Väg 323 genom Hammarstrand

Förslag till förändringar våren 2021

Anslutningar till parkering

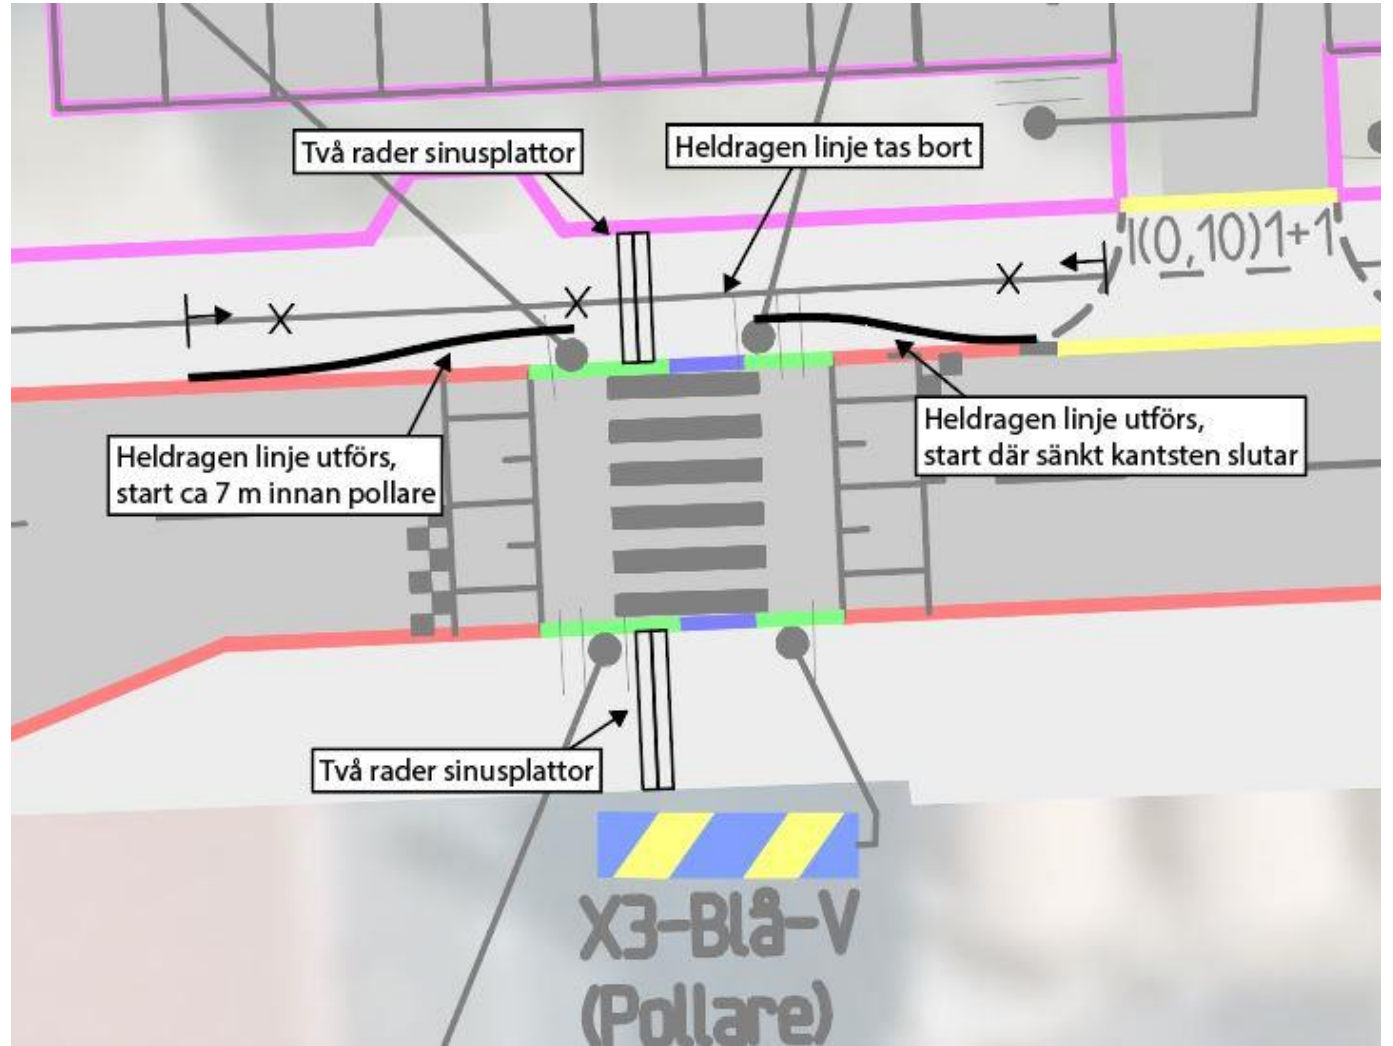
- Den norra anslutningen regleras som endast utfart
- Den södra behålls som idag

Endast utfart. Två vägmärken med infartsförbud sätts upp. Ett på varje sida. Bef stolpe med p-skyld kan används på ena sidan.

Behålls som idag.

Övergångställe vid Stööks

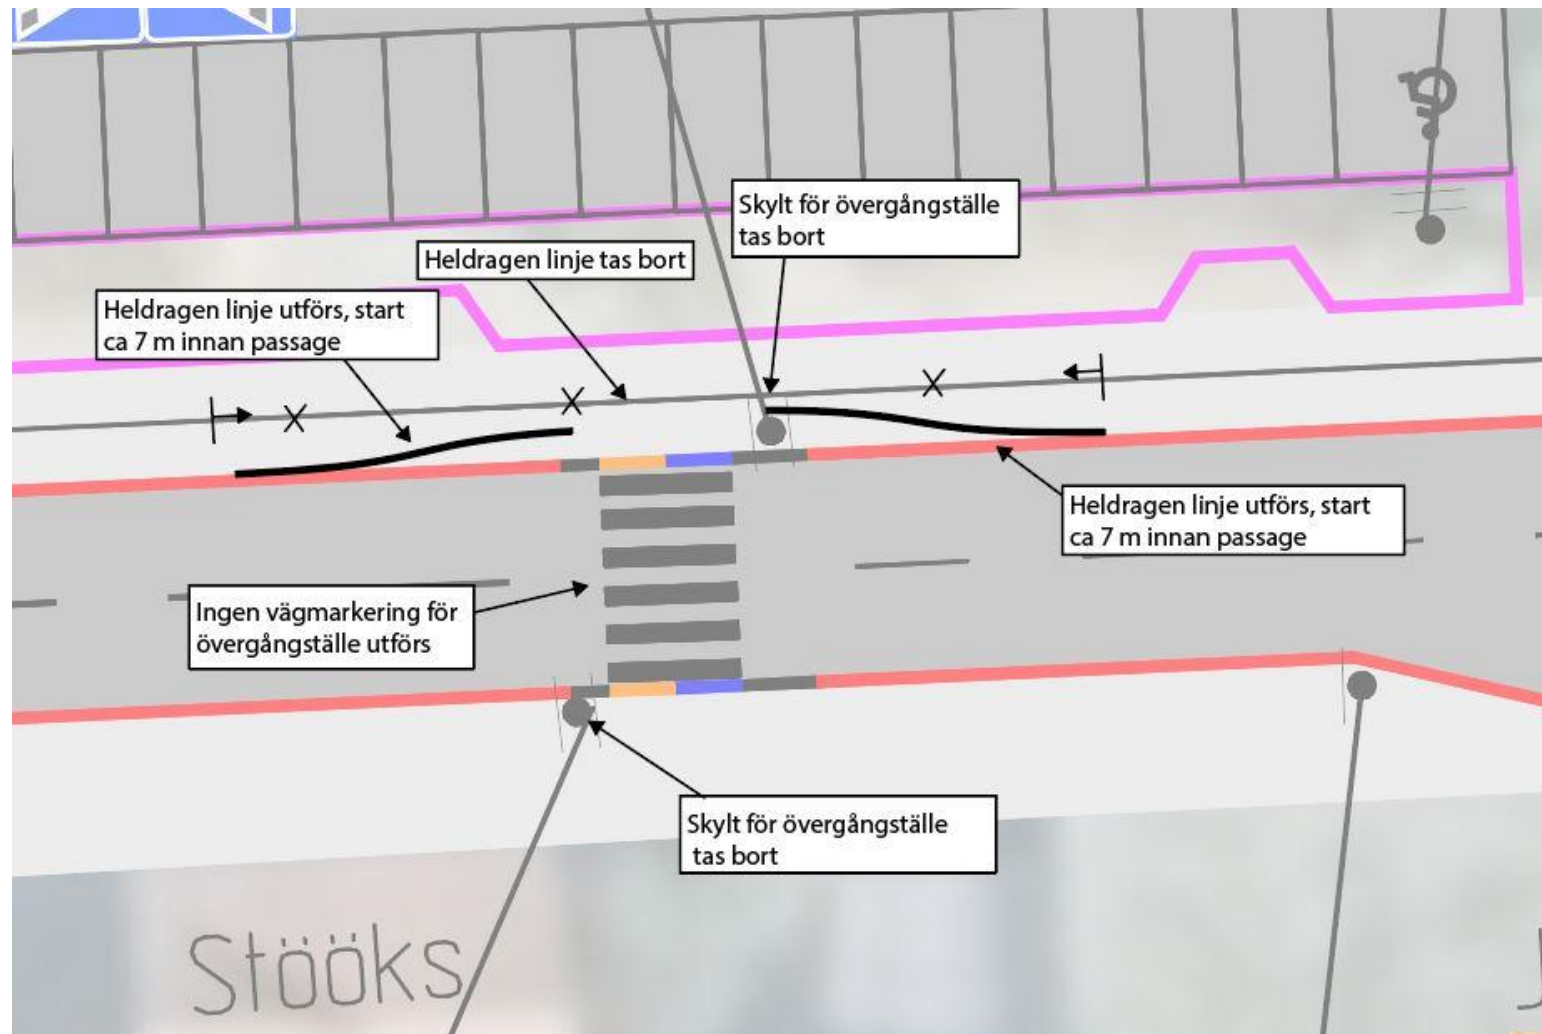
- Övergångstället tas bort och det blir en passage istället
- Pollare behålls
- Se till att blindskrift på pollare är korrekt

Passage vid Handelsbanken

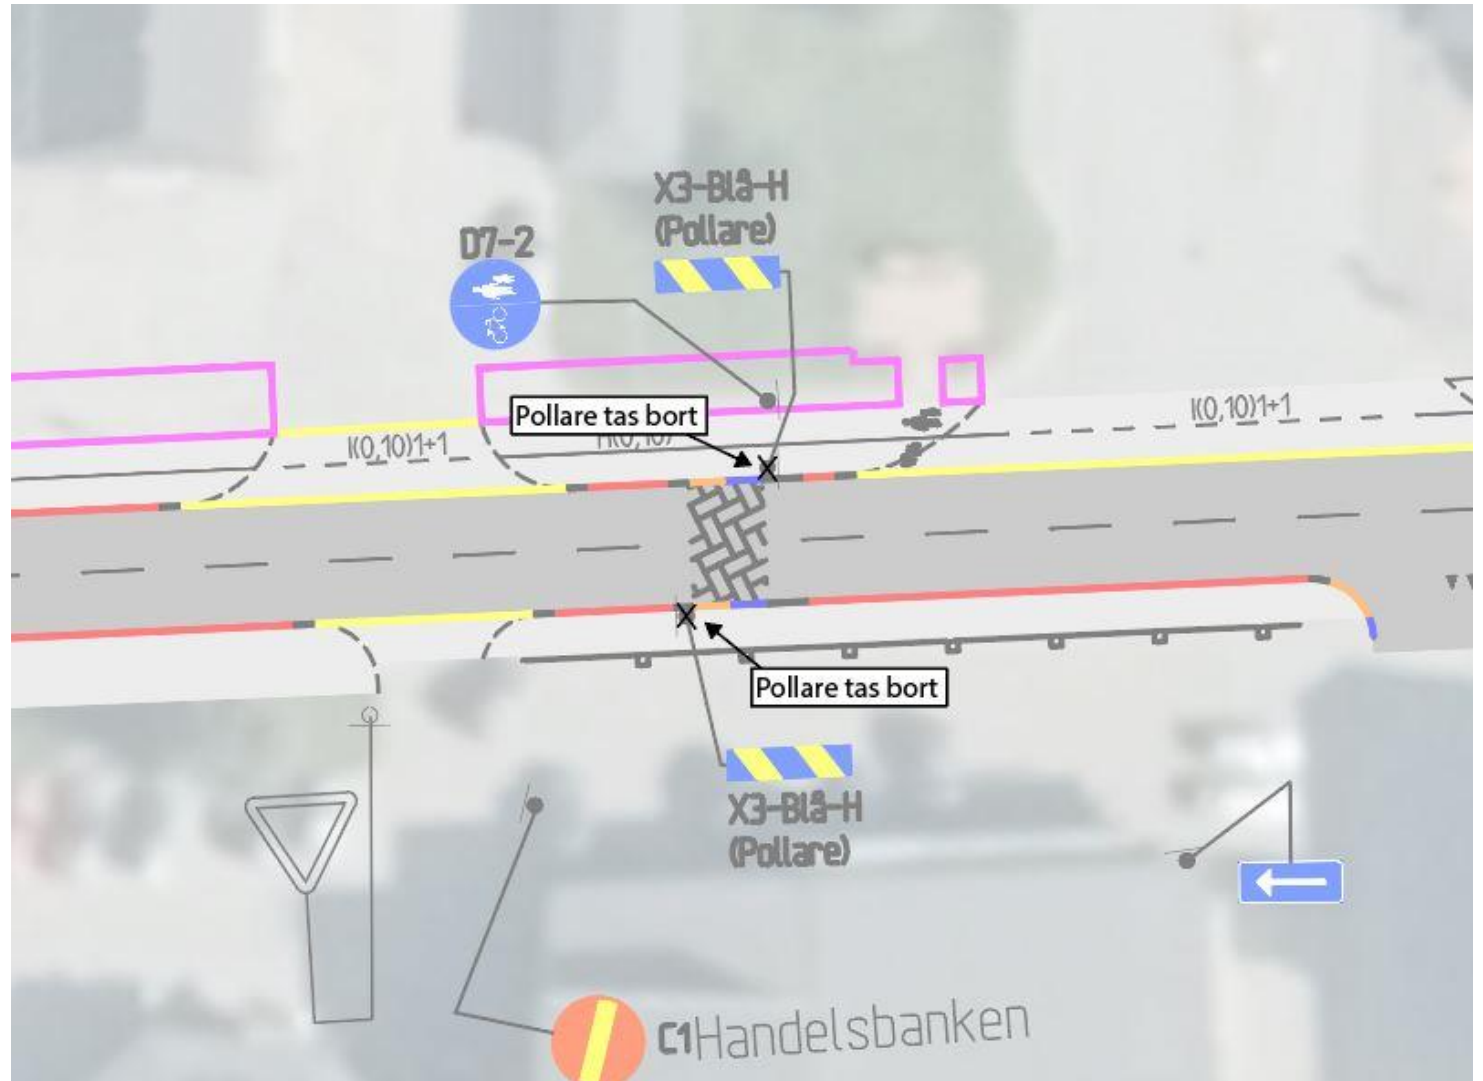
- Pollare tas bort för att underlätta framkomlighet och drift

Upphöjd passage vid Röda korset

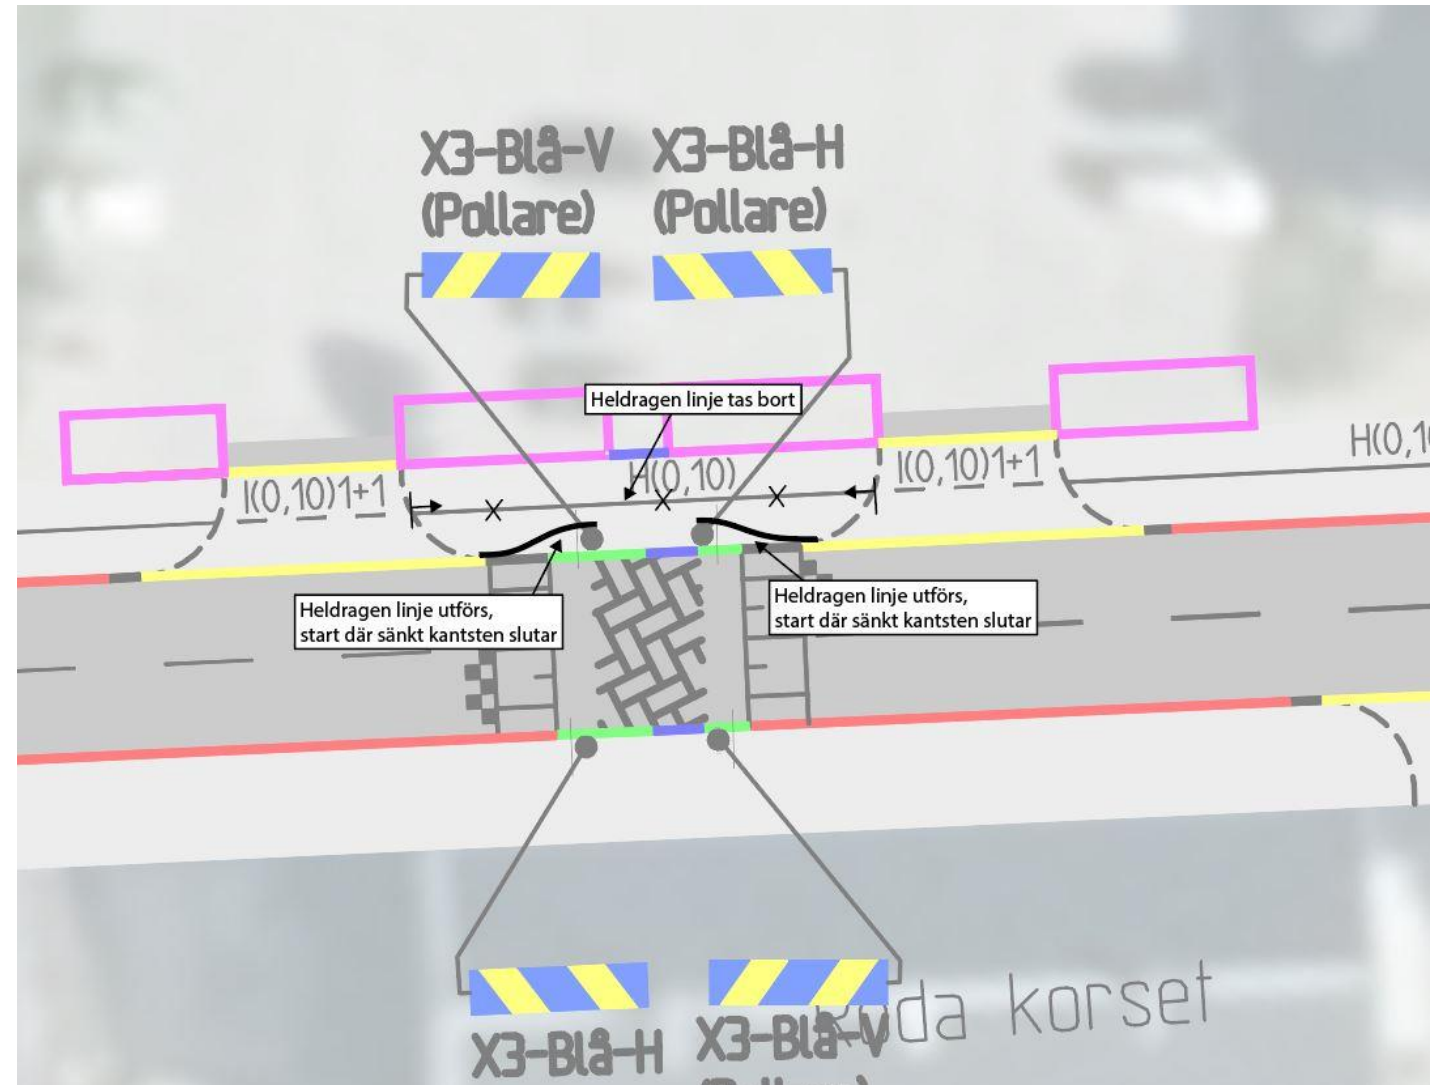
- Borttagning av heldragen linje
- Ny heldragen linje som "styr" cyklister

Upphöjd passage vid Skolan

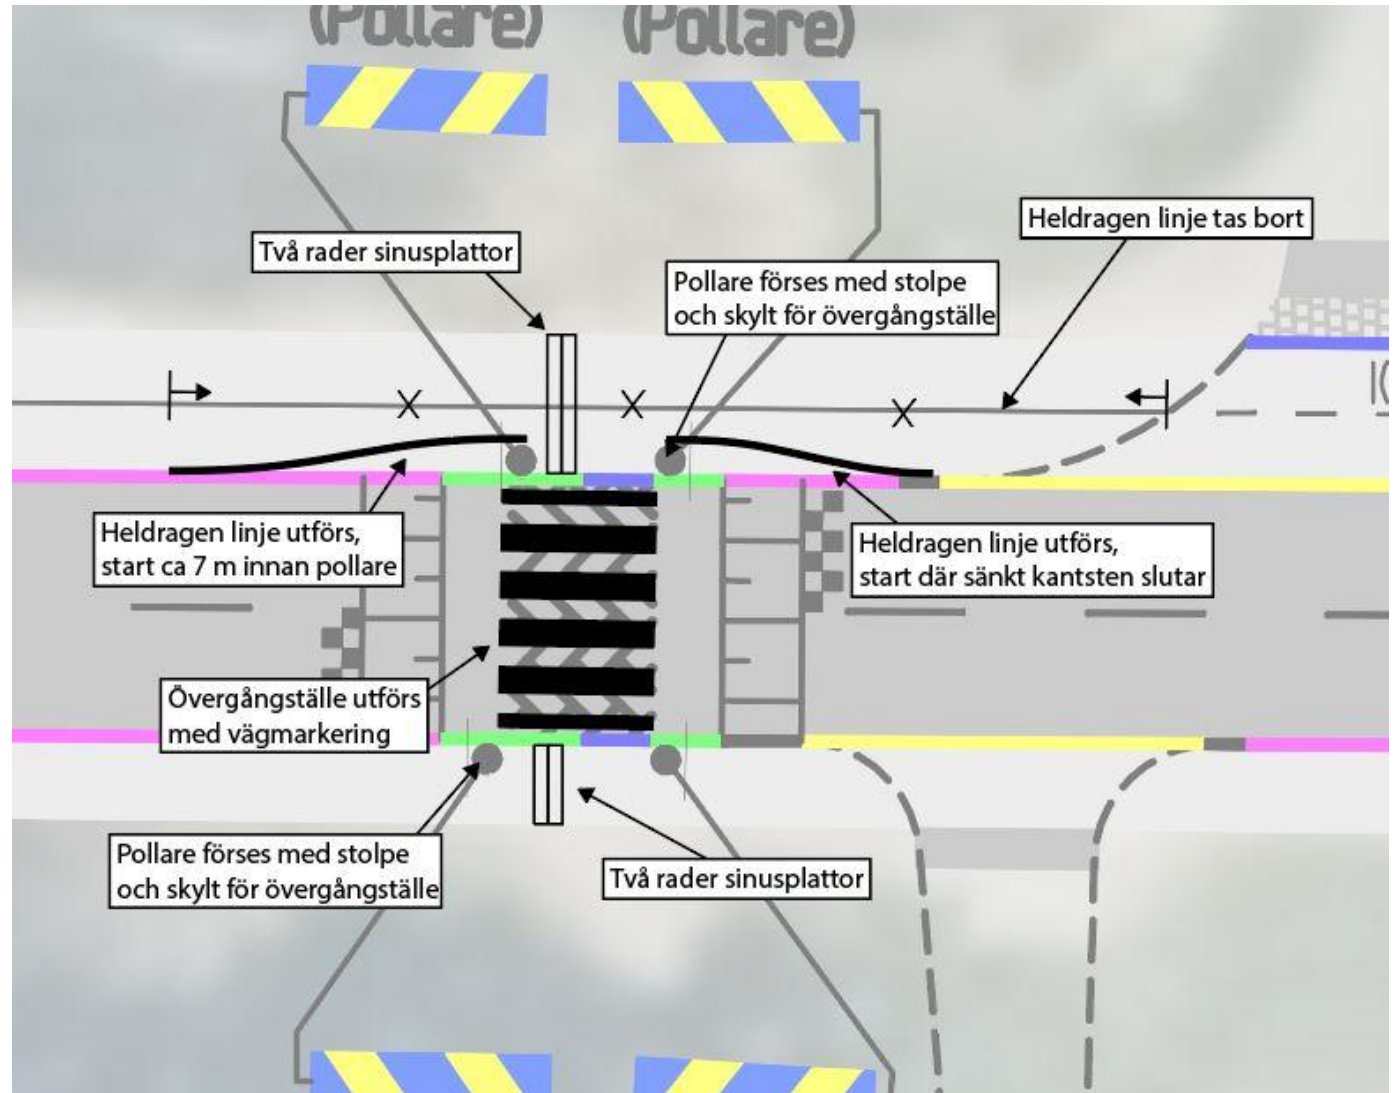
- Passagen regleras som övergångsställe
- Sinusplattor
- Borttagning av heldragen linje
- Ny heldragen linje som "styr" cyklister
- Se till att blindskrift på pollare är korrekt
